# PROYECTO "CUATRO CUADRANTES"

## INFORME DE LABORATORIO

LM-PMR-M-81-99

Adjunto, me permito hacerle llegar el informe de laboratorio (control de avance físico y ensayos de verificación) del proyecto denominado Cuatro Cuadrantes, al 30 de junio de 1999.

**Figura No. 2: Detalle gráfico de avance.**

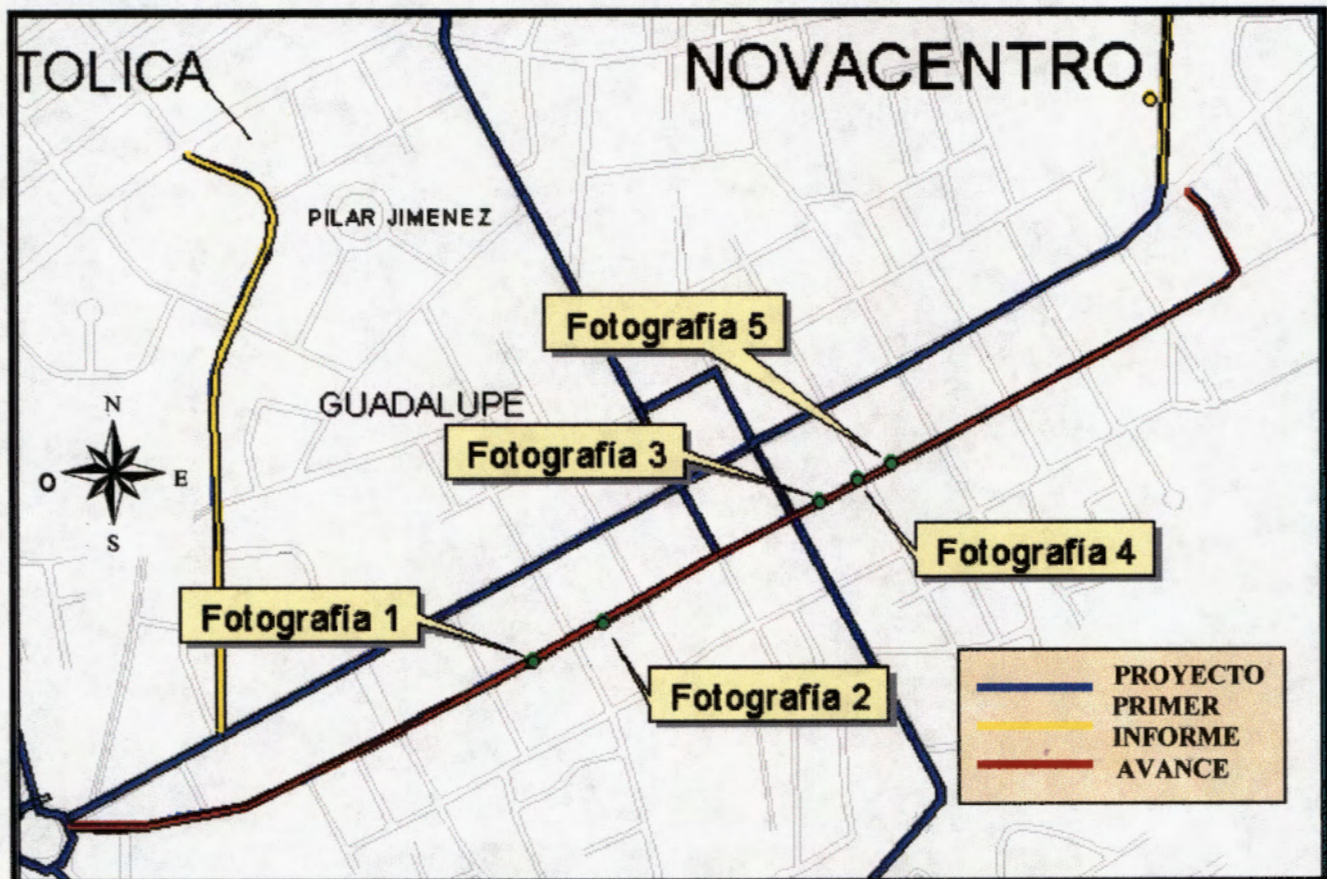
**Fotografía 1: Detalle del acabado superficial.  
Problemas de uniformidad de mezcla.**

**Fotografía 4: Problemas localizados de segregación a lo largo del tramo.**

Radial Zapote, defectos superficiales

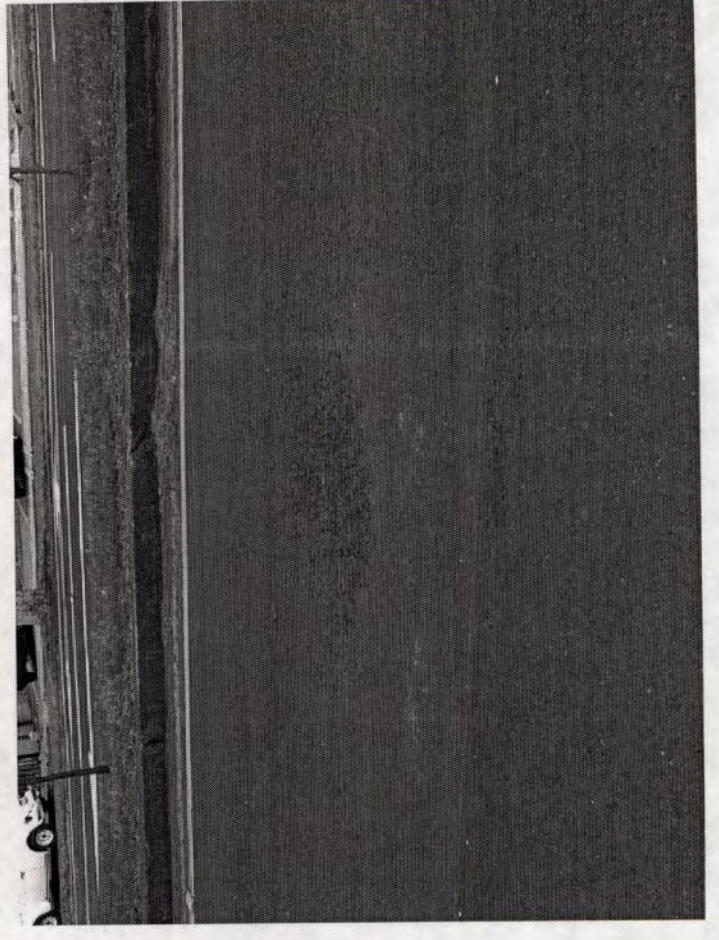
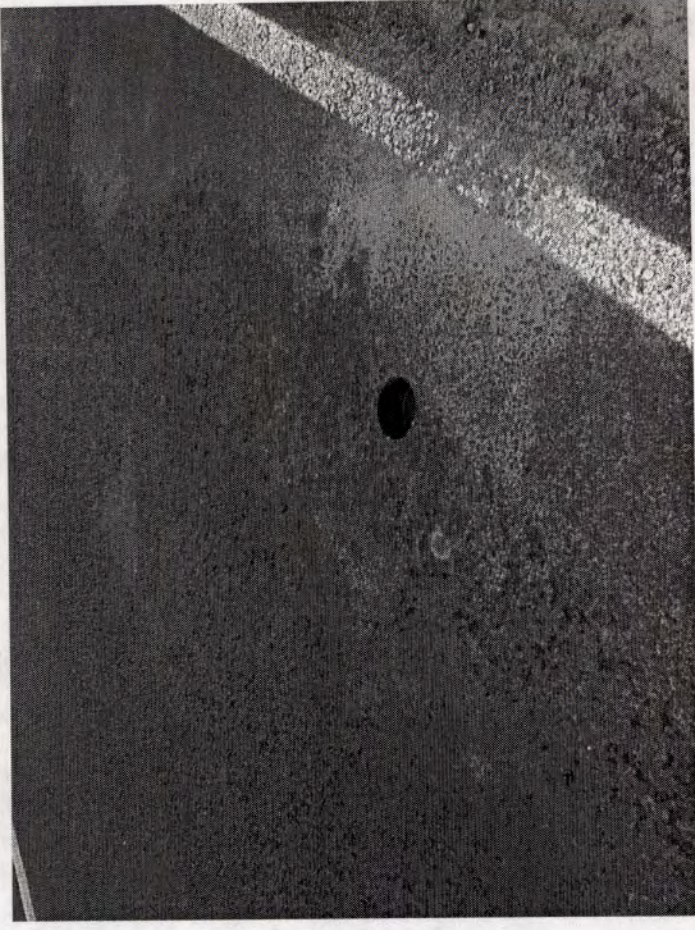
En la autopista radial a Zapote se han observado tres puntos con defectos superficiales y desprendimientos en el pavimento colocado hace 4 meses. Esto coincide con lo anotado en el informe anterior sobre cambios observables en la toda la superficie del pavimento de esta carretera que parecen indicar una durabilidad insuficiente de esta mezcla (porosidad superficial y exudación leve). El Lanamme obtuvo muestras de pavimento de los sitios recientemente fallados para analizar la posibilidad de algún efecto local de humedad del sitio. Las muestras de pavimento de 40 cm x 40 cm presentan porosidad significativa en sus bordes cortados que comprueba la posibilidad de que el agua de lluvia penetre la mezcla y permanezca allí afectando su durabilidad. La base estabilizada presenta mucho agrietamiento por donde sube agua freática. Esto se comprobó en uno de los puntos haciendo un agujero en la base y observando cómo se llenaba de agua en pocos minutos.

Según señalaron algunos vecinos de esta zona, el trazo longitudinal de esta autopista coincide con una acequia que existía anteriormente, lo cual puede explicar por qué aflora agua en muchas partes de su trazado. El pavimento actual, que tiene porosidad visible, permite que el agua salga a la superficie acarreado algunos finos de la base que producen manchas blancuzcas. Próximamente se emitirá un informe específico de esta investigación particular para esta carretera.

Las fotografías adjuntas muestran la situación en tres puntos de esta carretera, donde se observan manchas blancuzcas, desprendimiento y deformaciones longitudinales, sin embargo el afloramiento de humedad se presenta en otras partes de esta carretera que pueden llegar a sufrir el mismo problema.

Es muy importante que se valore la condición general de la vía, incluido el sistema de drenajes, antes de la colocación de sobrecapas, porque al no hacerlo, se corre el riesgo de que se presenten este tipo de situaciones, con el consecuente deterioro prematuro del pavimento nuevo.

Figura No. PEDREGAL-1: Seguimiento Histórico de Estabilidad

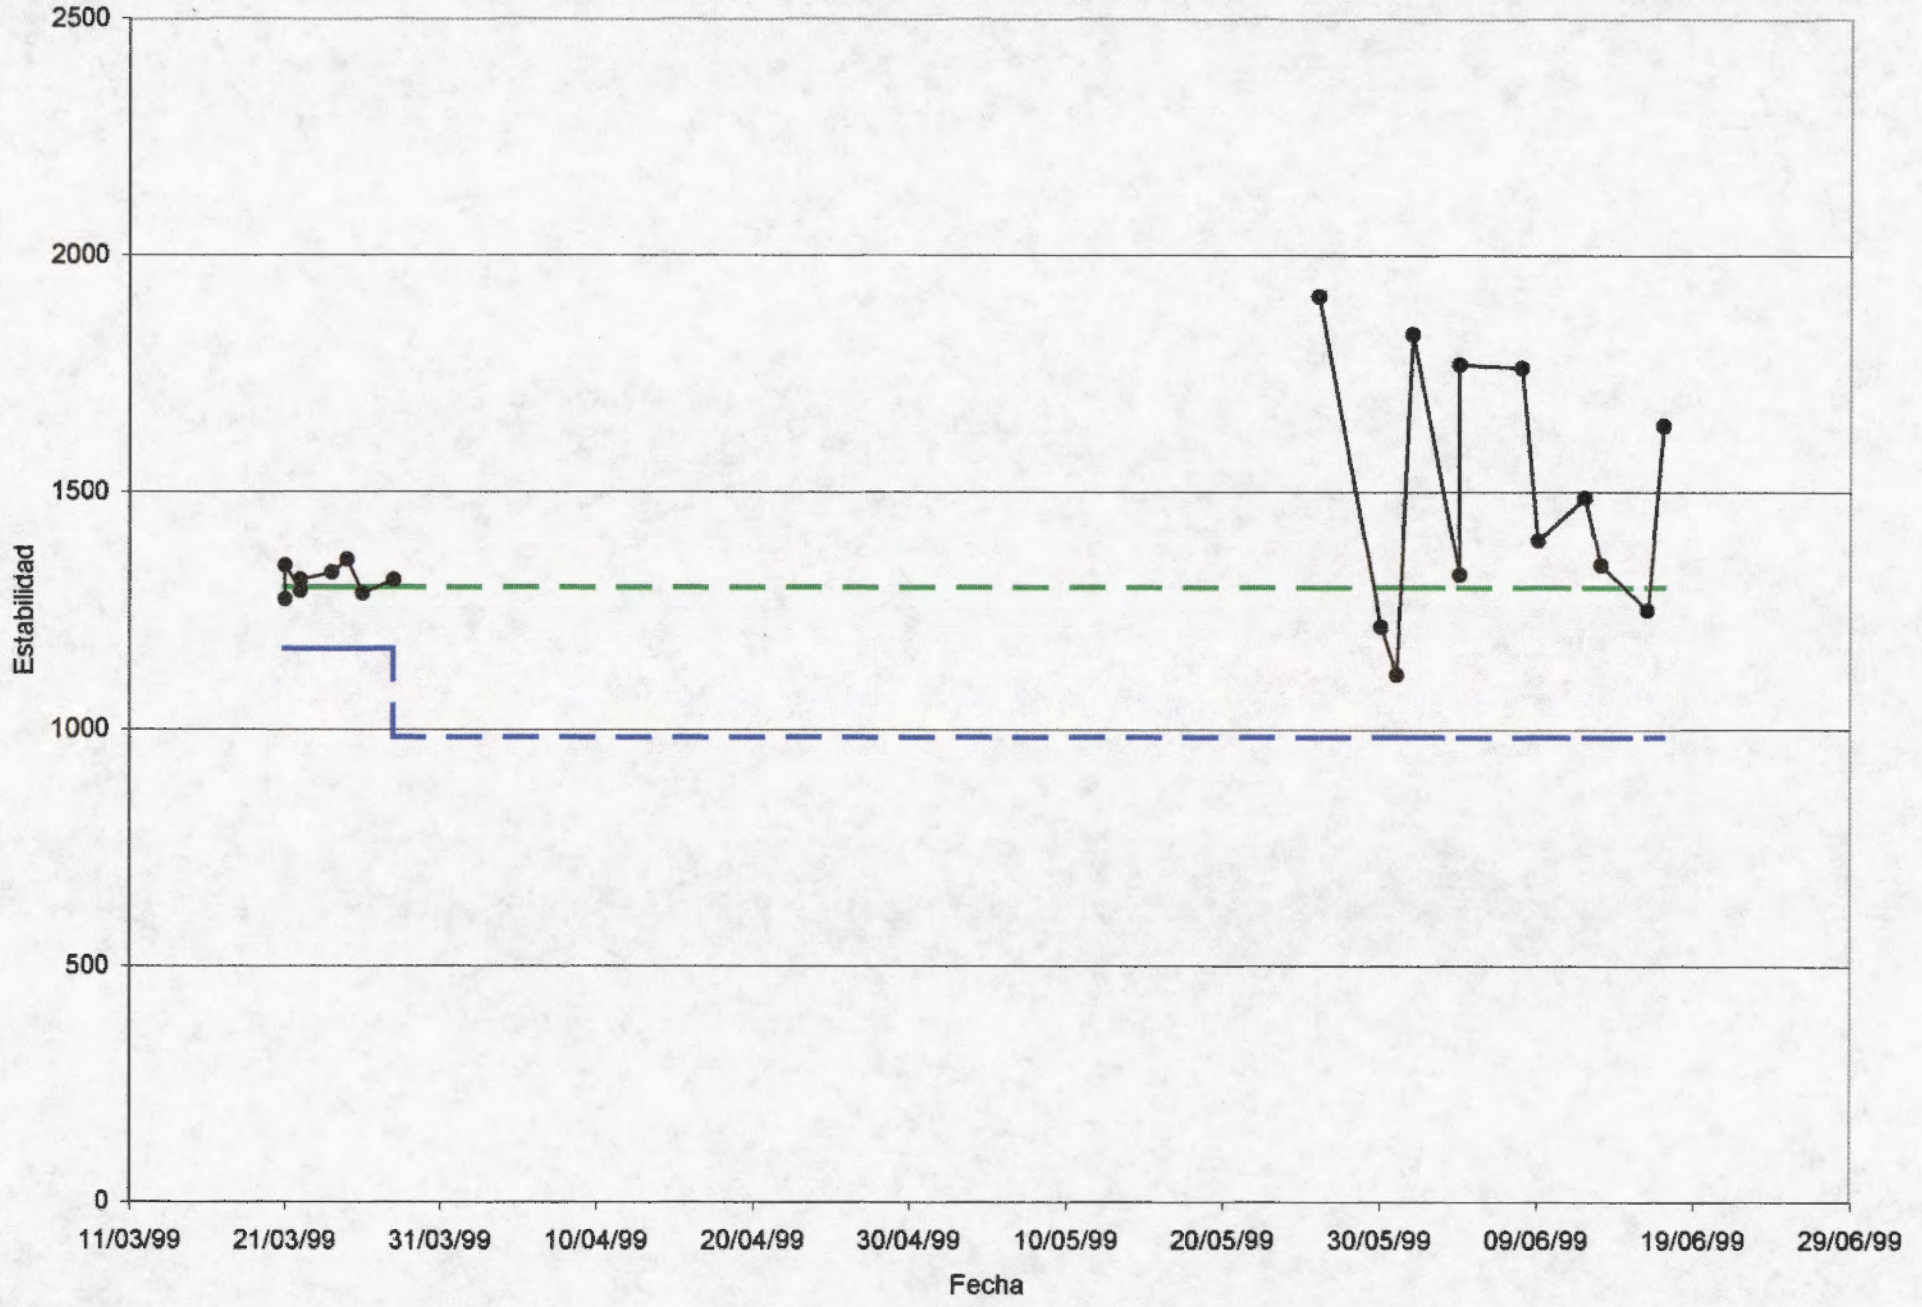
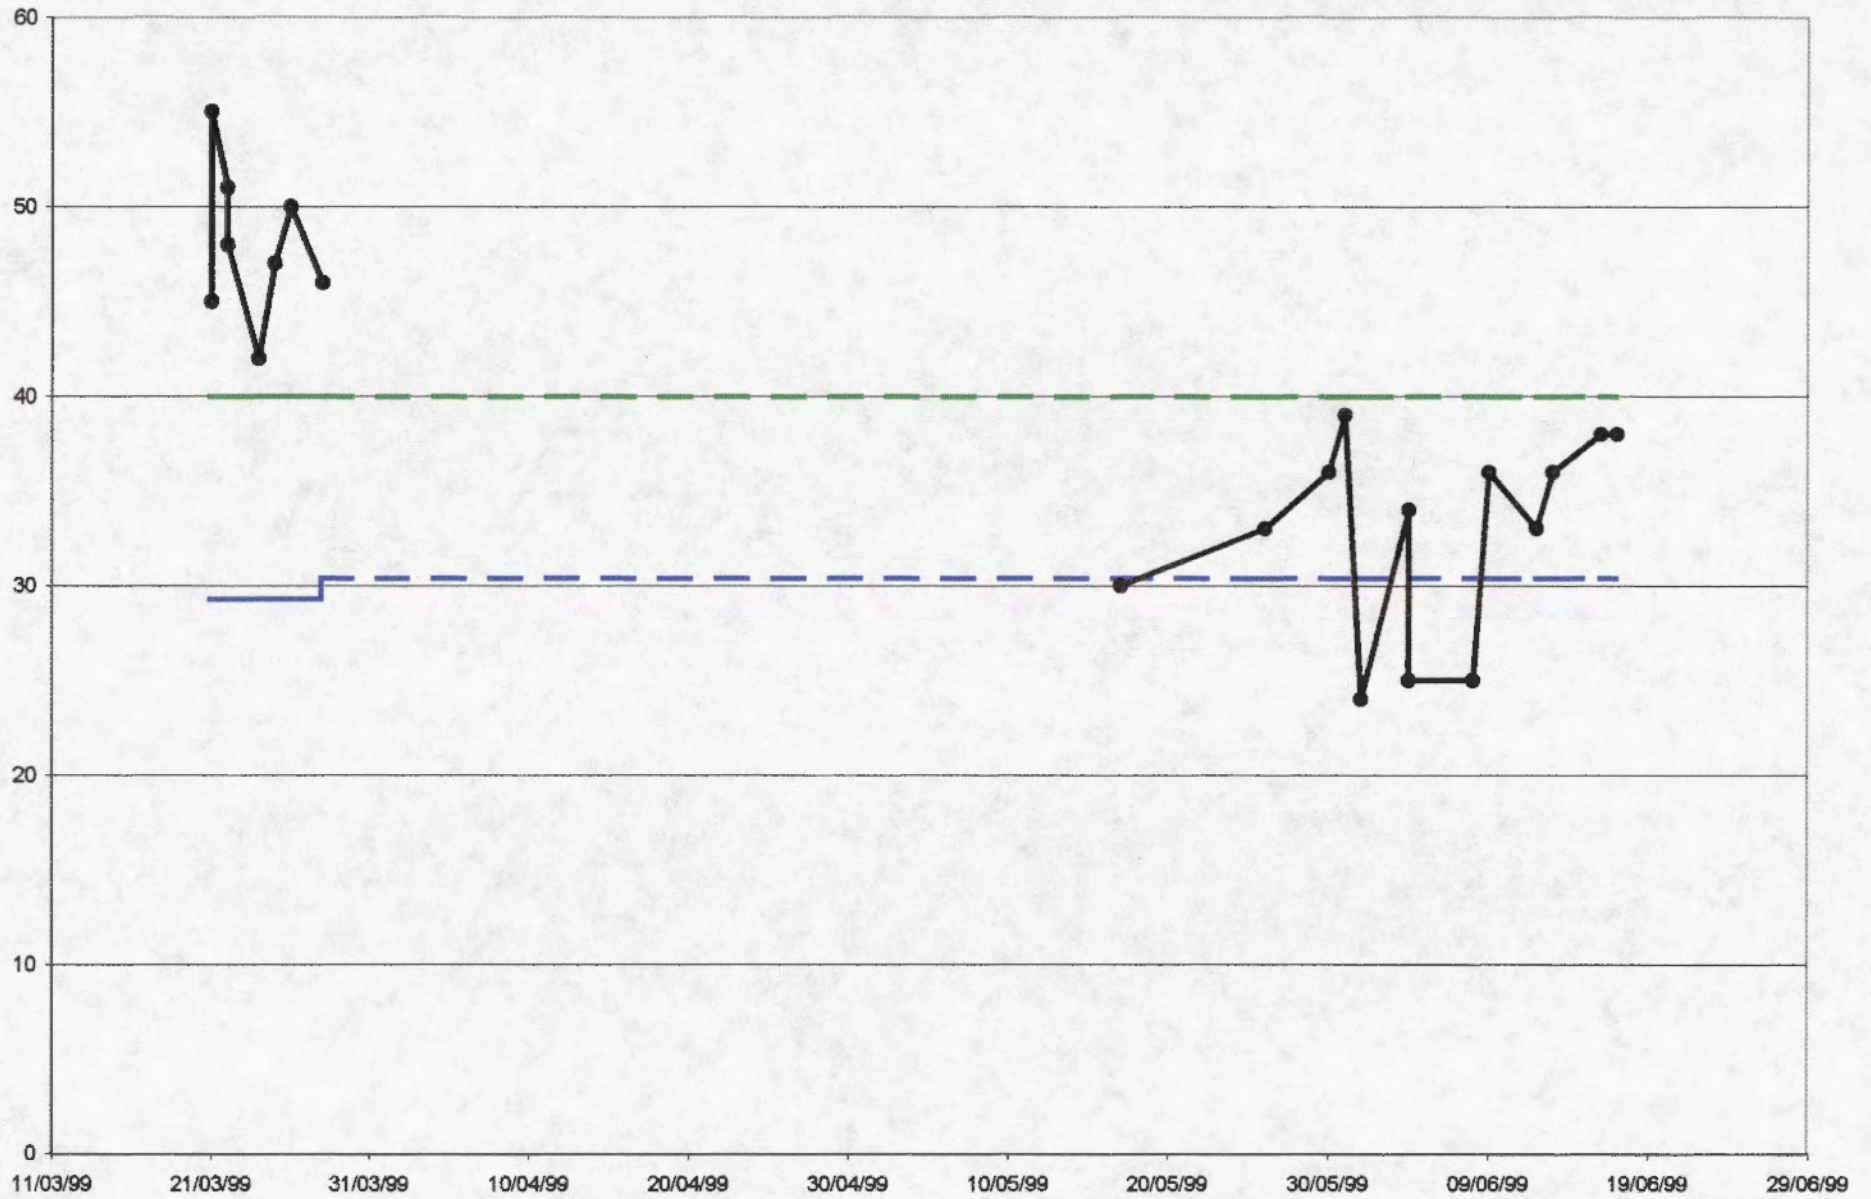
- Hay algunos valores de vacíos en la mezcla fuera de tolerancias (banda de uniformidad para la planta). La mayoría sí se ubica dentro del rango de especificación (banda de aceptación del diseño).
- Los valores de estabilidad no cumplen con el límite superior especificado para este parámetro (1300 kg), de acuerdo con las Especificaciones Especiales.
- Las mallas de 9.0 mm y No. 4 presentan incumplimientos de los correspondientes rangos de tolerancia para la fórmula de trabajo. Especialmente al inicio del período, aunque hacia el final se nota una mejoría.
- La malla No. 50 presenta incumplimientos, no sólo del rango de tolerancia para la fórmula de trabajo, sino que también del rango de especificación definido en las Especificaciones Especiales. Los incumplimientos se presentan al inicio del período evaluado.
